Plate replacement
upper deck
Remplacement de
plaque pont
supérieur

Pêches et Océ
Canada

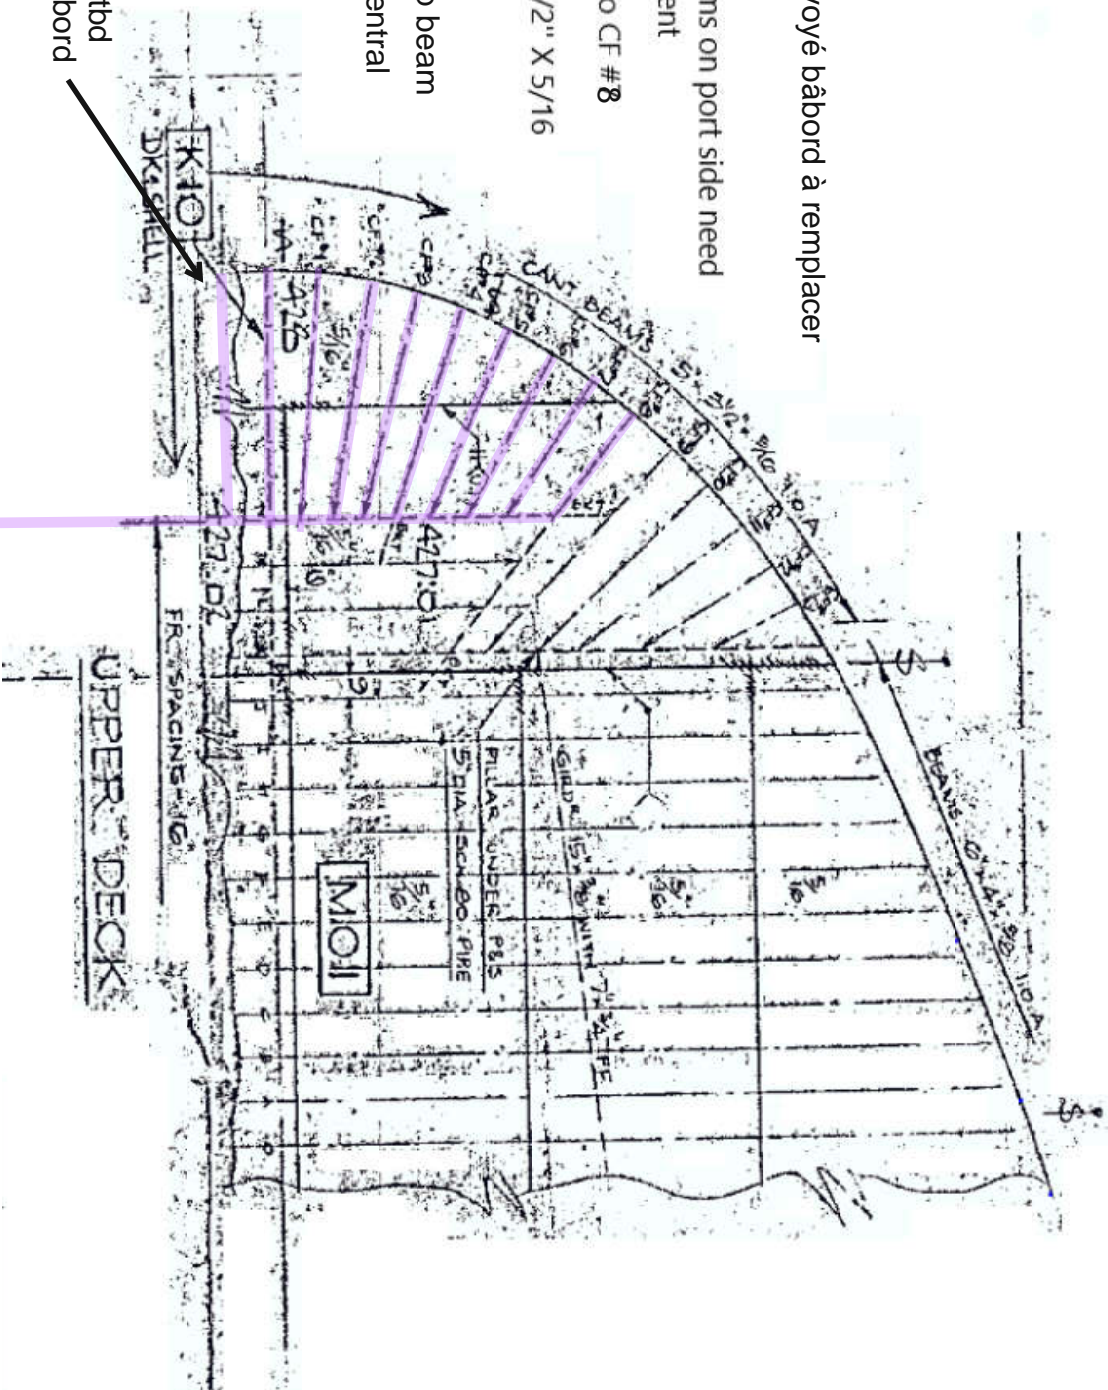
couple dévoyé bâbord à remplacer

Cant Beams on port side need replacement

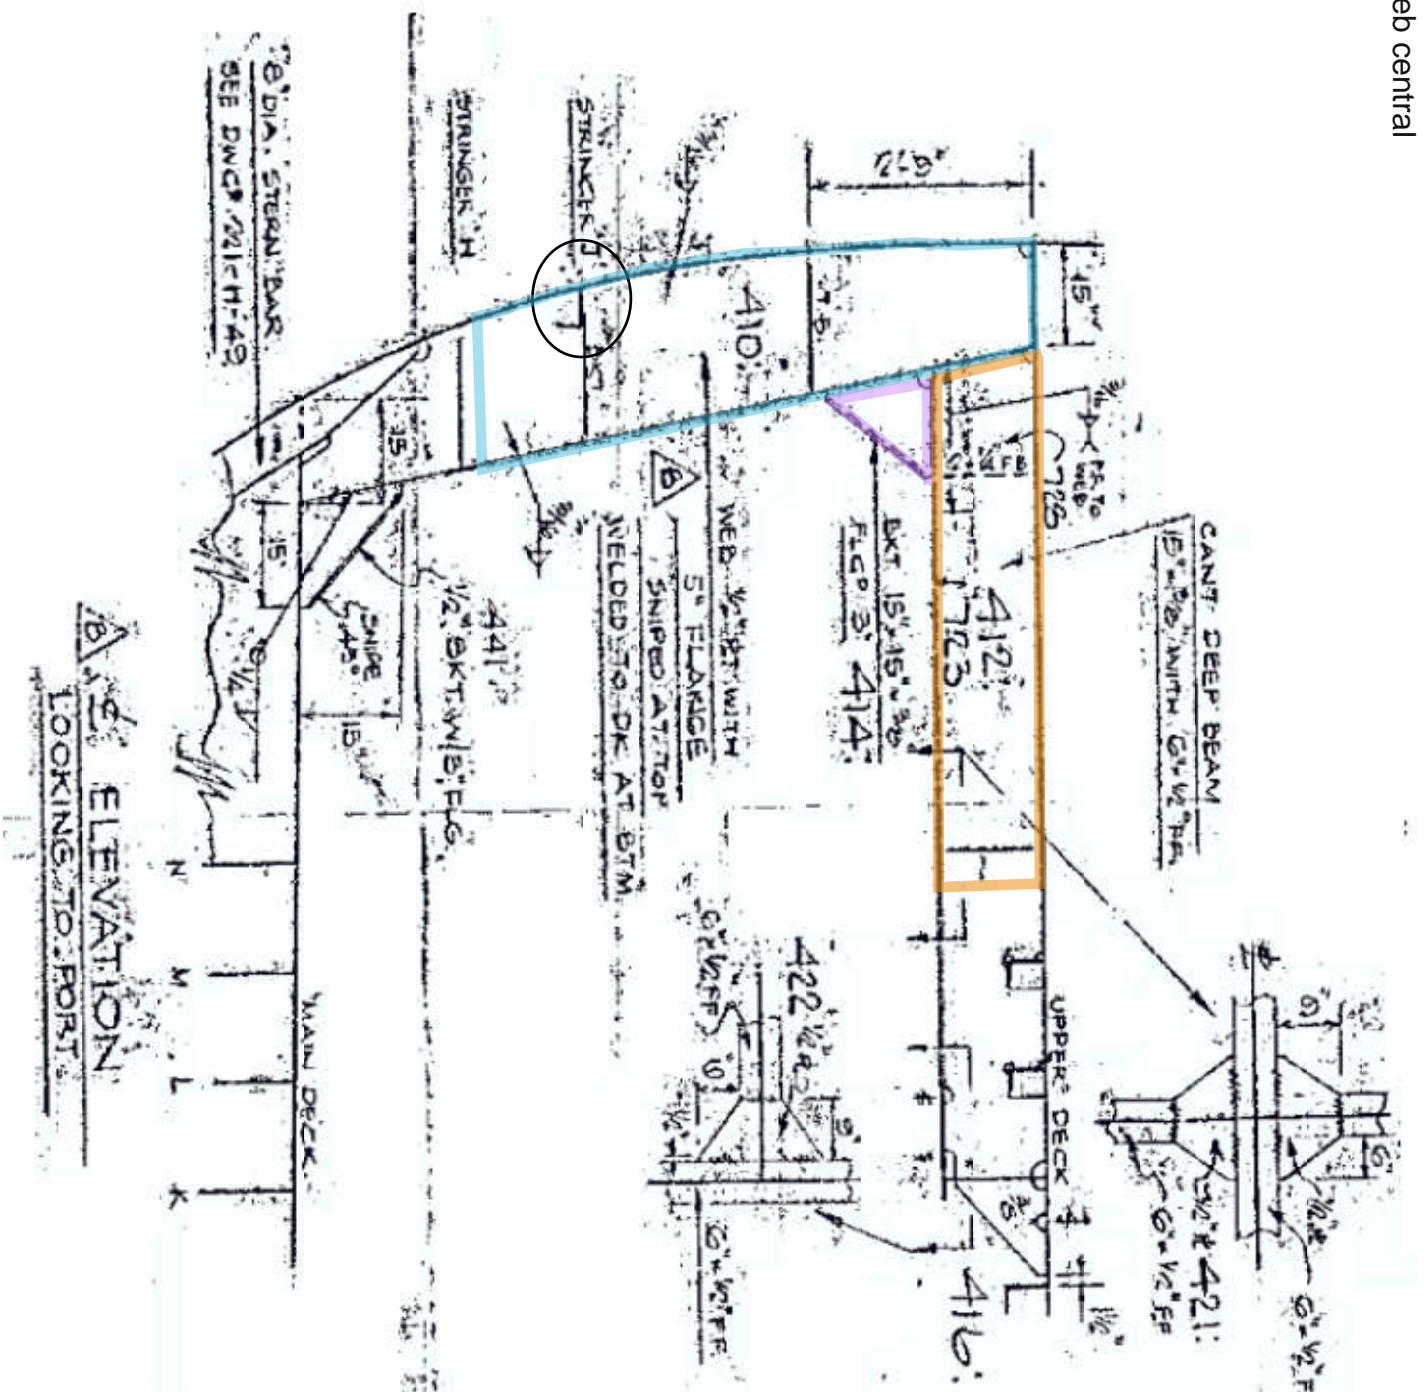
one cant beam Stbd
couple dévoyé tribord

Remplacement serre J entre membrane 2 tribord jusqu'à membrane 9 bâbord

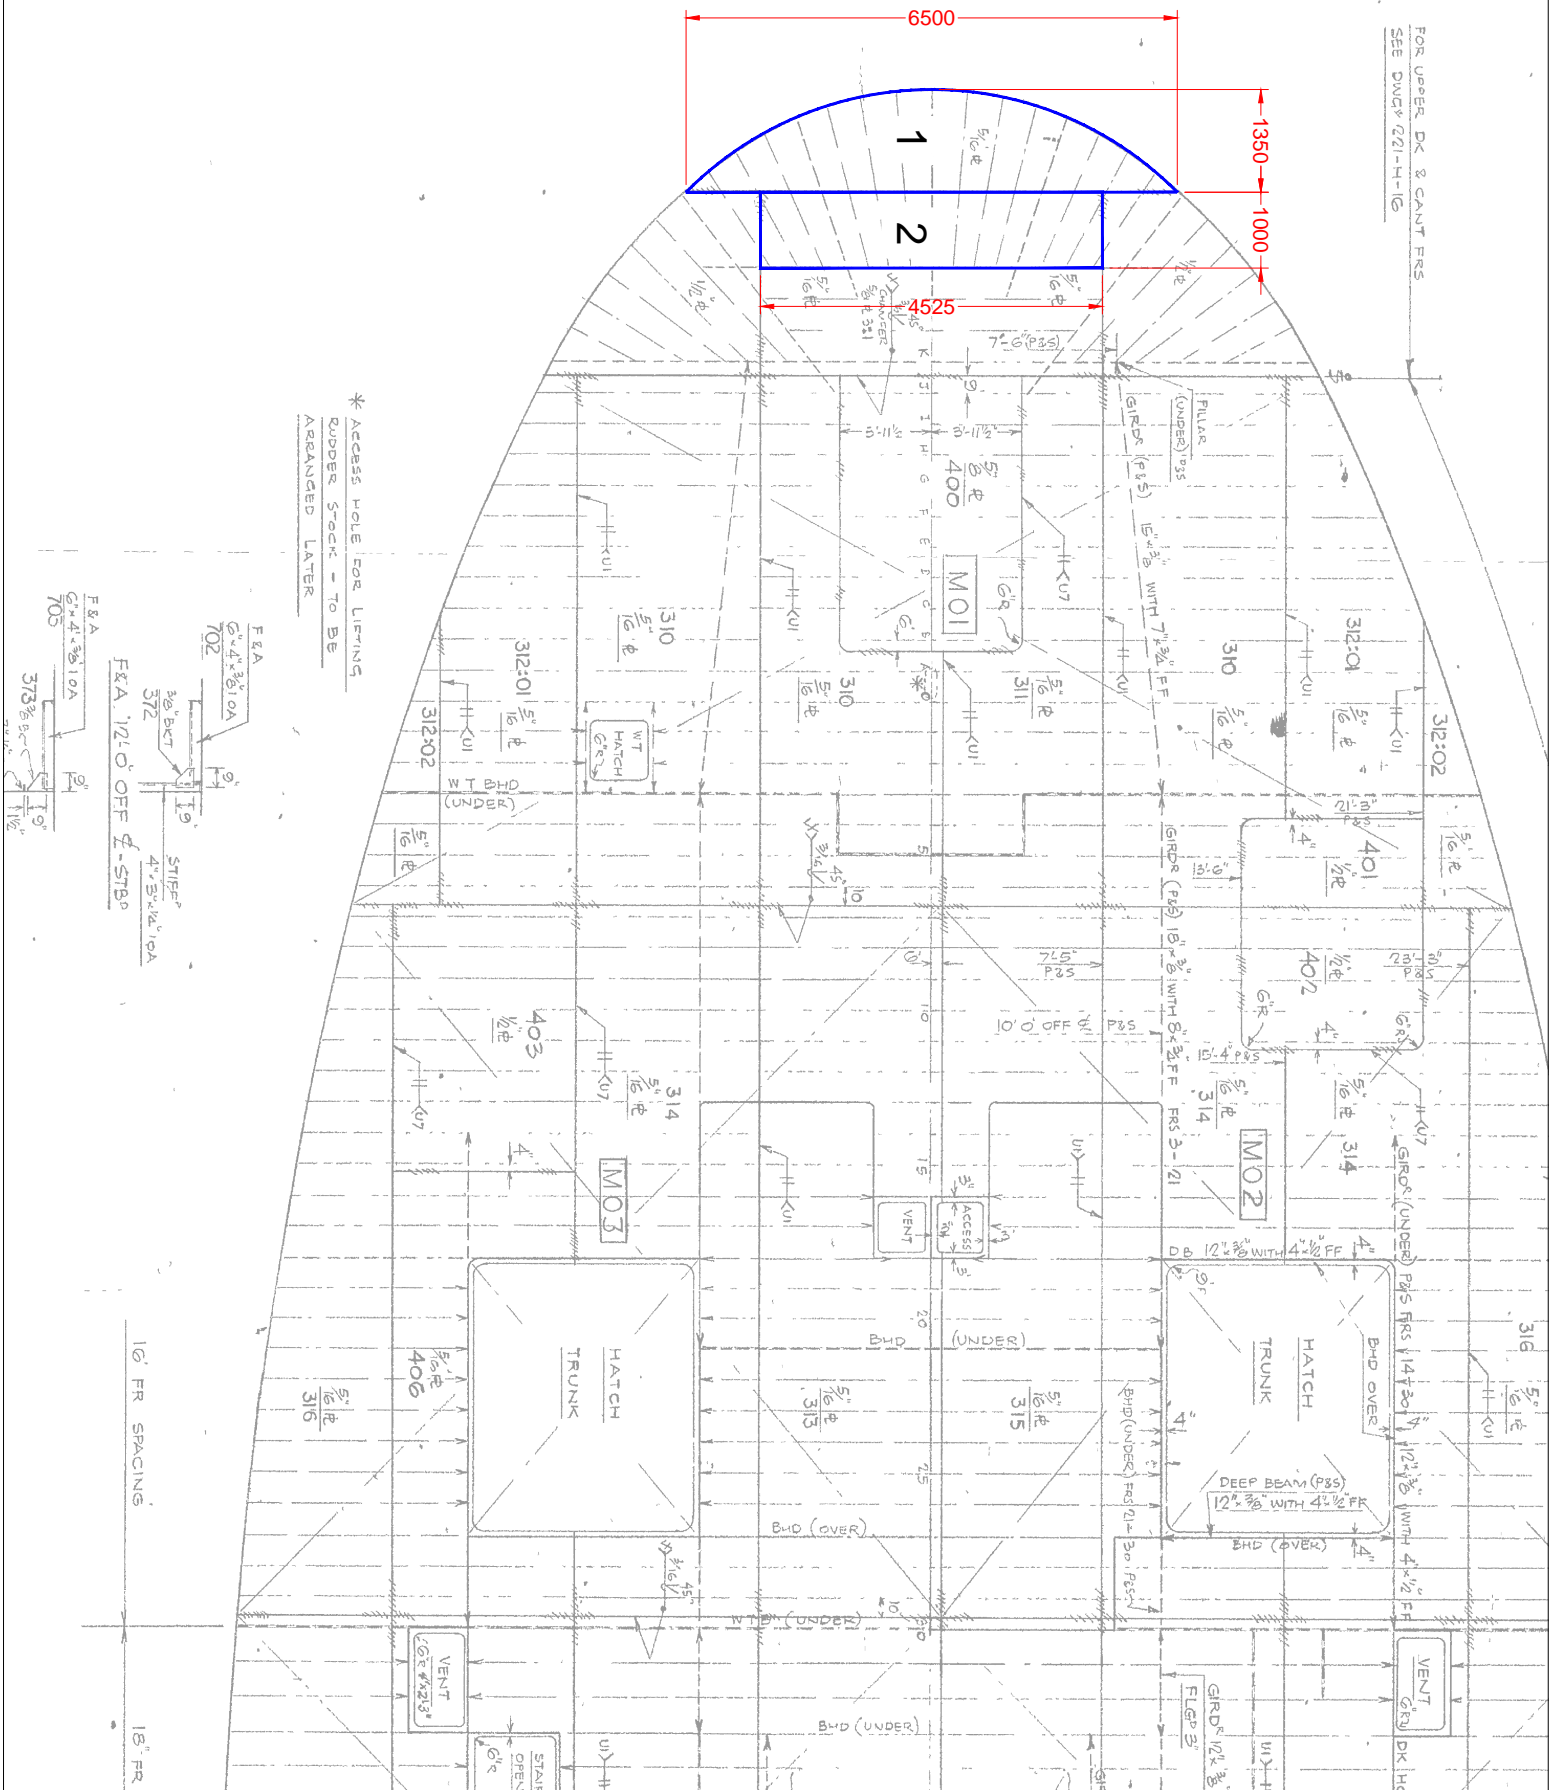
Méthode d'attache au pont d'envol
helicopter net brackets

Remplacement plaque Acier pont d'envol
Plate replacement Flight deck

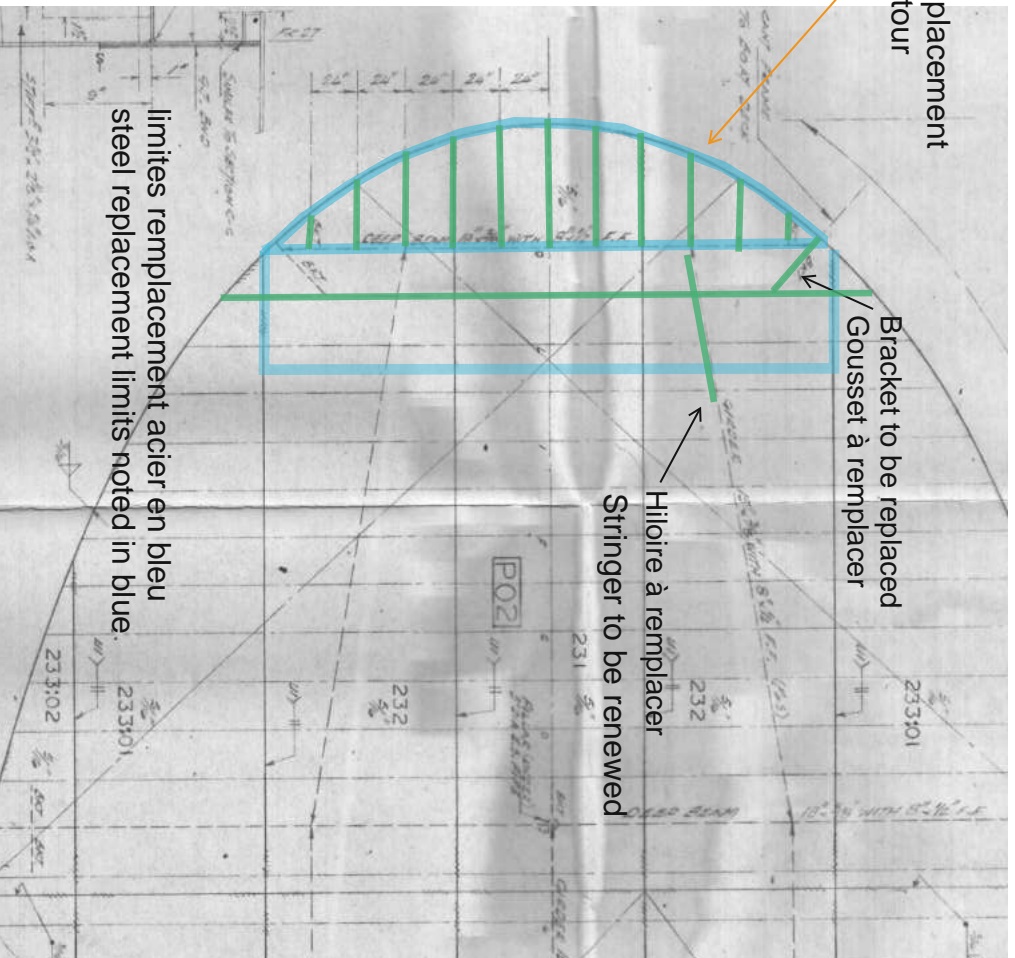
Curtain plate replacement Plaque de pourtour

Bracket to be replaced
/ Gousset à remplacer

Hilire à remplacer
Stringer to be renewed

- lisses de pont à être remplacés à l'arrière du pont d'envol
deck beam to be replaced aft of the flight deck

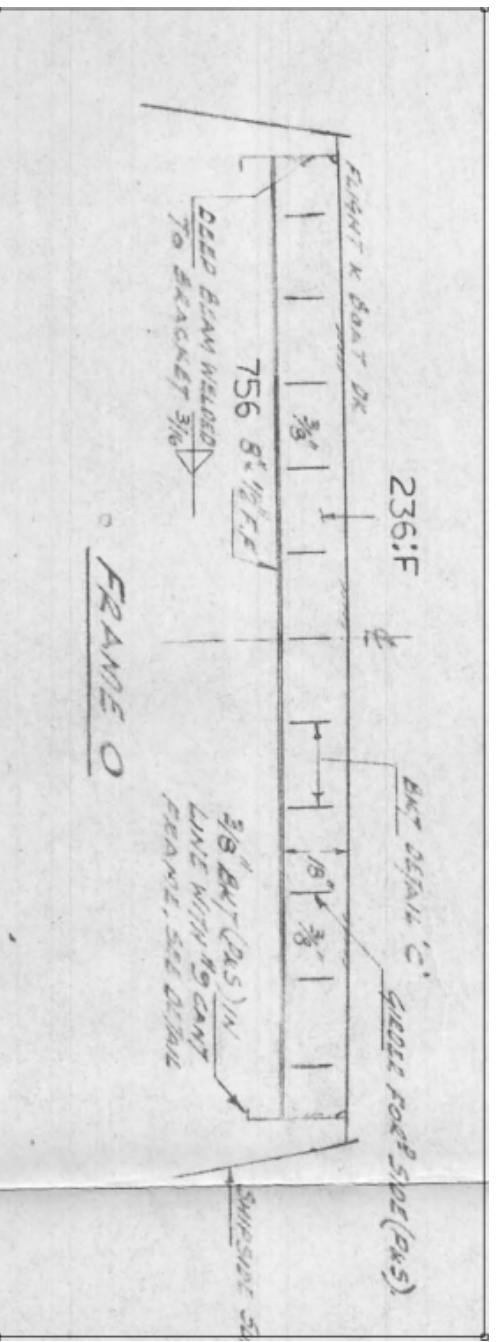
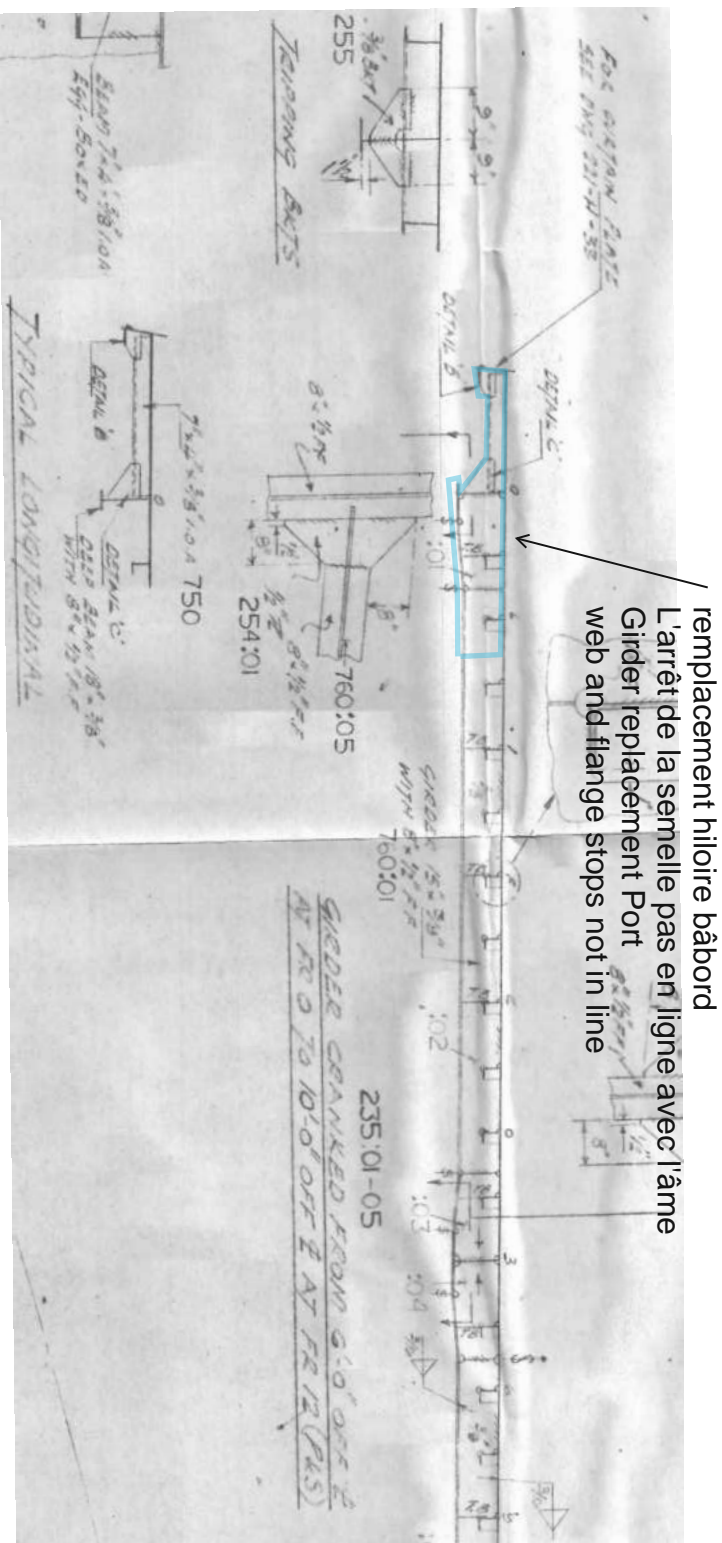
limites remplacement acier en bleu
steel replacement limits noted in blue.

remplacement hioire bâbord
 L'arrêt de la semelle pas en ligne avec l'âme
 Girder remplacement Port
 web and flange stops not in line
